Hinnang NIHE Solutions OÜ poolt pakutud torumasti lahenduse (joonis KTM.01-A000) väidetava hankenõuetele mittevastavuste kohta ning hinnang BAW Engineering OÜ koostatud hinnangule „Hinnang NIHE Solutioni poolt pakutud torumasti Projektile, joonis KTM.01-A000“ 03.04.2024.

11.04.2024

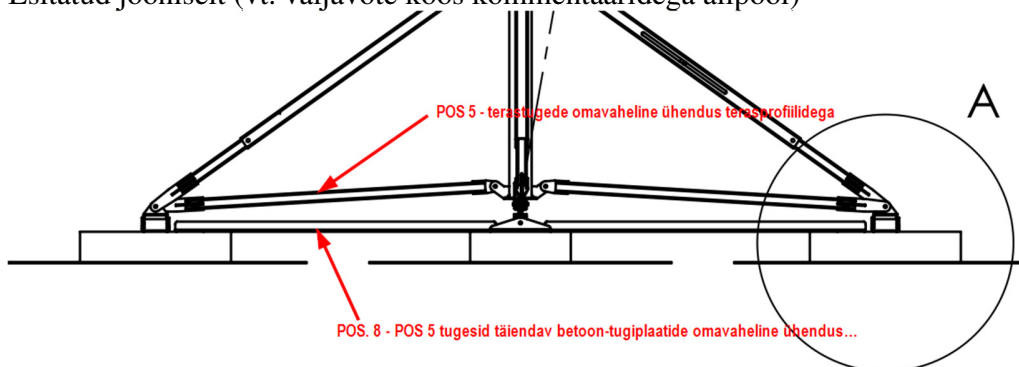
### 3.1. BAV Engineering OÜ hinnangu p1: „Pakutud lahendus ei vasta Tehnilise kirjelduse punkt.10 -le Mille järgi toetuspunktid peavad olema omavahel ühendatud metallkonstruktsioonidega. Antud joonise järgi neli toetuspunkti (pos.7) toetuvad betoonplaatidele ja ei ole omavahel ühendatud metallkonstruktsiooniga“.

Väitega ei saa nõustuda, kuna vastavalt toetuspunktile esitatud nõuetele PEE lisa 2 tingimuse nr 8 peab toetuspunkt kindlasti sisaldama ka betoonist vastukaalu (vt. väljavõtte nõuetest):

ja seega ei saa betoonosa käsitleda eraldi toetuspunktist e. toetuspunkt moodustub lisaks pos 7 teraselemendile ka pos. 9 betoonelemendist.

Esitatud jooniselt (vt. väljavõtte koos kommentaaridega allpool)

on nähtav, et toetuspunktid on omavahel metallkonstruktsioonidega ühendatud: terastood on omavahel ühendatud terasprofiili pos.5 abil poldühendustega ning betoonplaadid omavahel terasprofiilidega pos. 8 tugev plaanilise kujukindluse tagamiseks. Seega on toepunktide metallkonstruktsiooniga ühenduste tingimus täidetud ning lahendus tuleb lugeda hanketingimustele vastavaks.

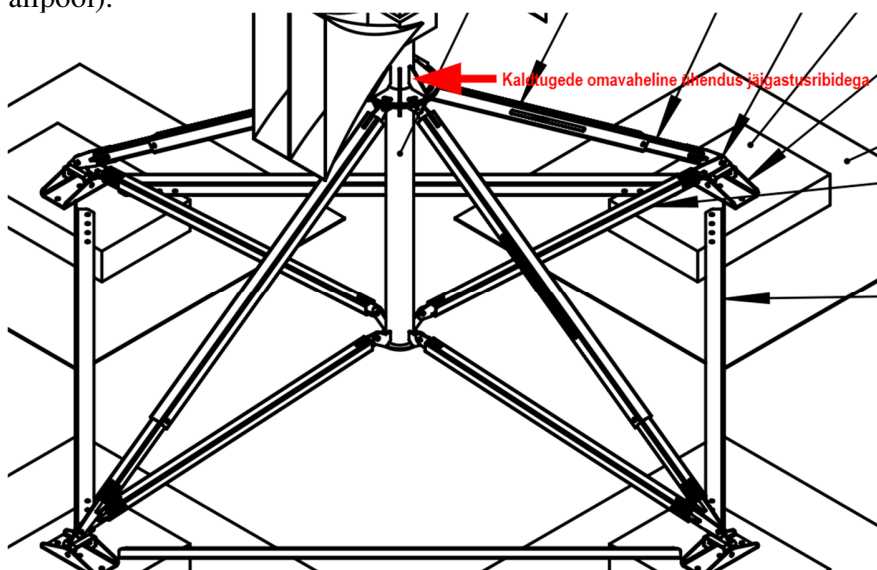
**3.2. BAV Engineering OÜ hinnangu p.1 „Ühendus läbi betoonplaadi on ebakindel ja ei taga konstruktsiooni piisavat jäikust“**

**3.3. BAV Engineering OÜ hinnangu p.2 Kaldtugede ülemised otsad (pos.3) on ühendatud sireenide kinnitustoru külge ja ei ole samuti omavahel ühendatud nagu Tehnilise kirjelduse punkt 10 nõuab.**

Väitega ei saa nõustuda, kuna ei hankedokumentidest ega BAV Engineering OÜ hinnangust ei selgu, milline on kasutatavatele materjalidele lubatav jäikuse kriteerium (materjali elastsusmoodul), mille alusel saaks BAV Engineering OÜ seda hinnata ebapiisavaks. Hinnangu andja ei ole esitanud ka arvutust, mis sellise väite tõenduseks peaks olema esitatud. Võrdluseks betooni kohta, et Tallinnas on püstitatud mitmeid üle 100 m kõrguseid hooneid ning nende üks põhikriteeriume on jäikus ning kõikide nende hoonete kandekonstruktsioonid on ehitatud betoonist. Hankijal palun arvestada ka seda, et betooni jäikus on oluliselt kõrgem kui betooni alla jäävate aluskonstruktsioonide (katuse konstruktsioonikihtide nagu mineraalvill, vahtplastid jms) jäikus ning väidet betooni ebapiisava jäikuse kohta juba püstitatud masti korral ei saa aktsepteerida seega ka hoone+mast komplekse lahenduse vaatepunktist lähtudes.

Väitega ei saa nõustuda, kuna kaldtugede ülemised otsad on omavahel ühendatud spetsiaalse, täiendavate jäikusribidega tugevdatud elemendi kaudu (vt. skeem osundusega allpool).
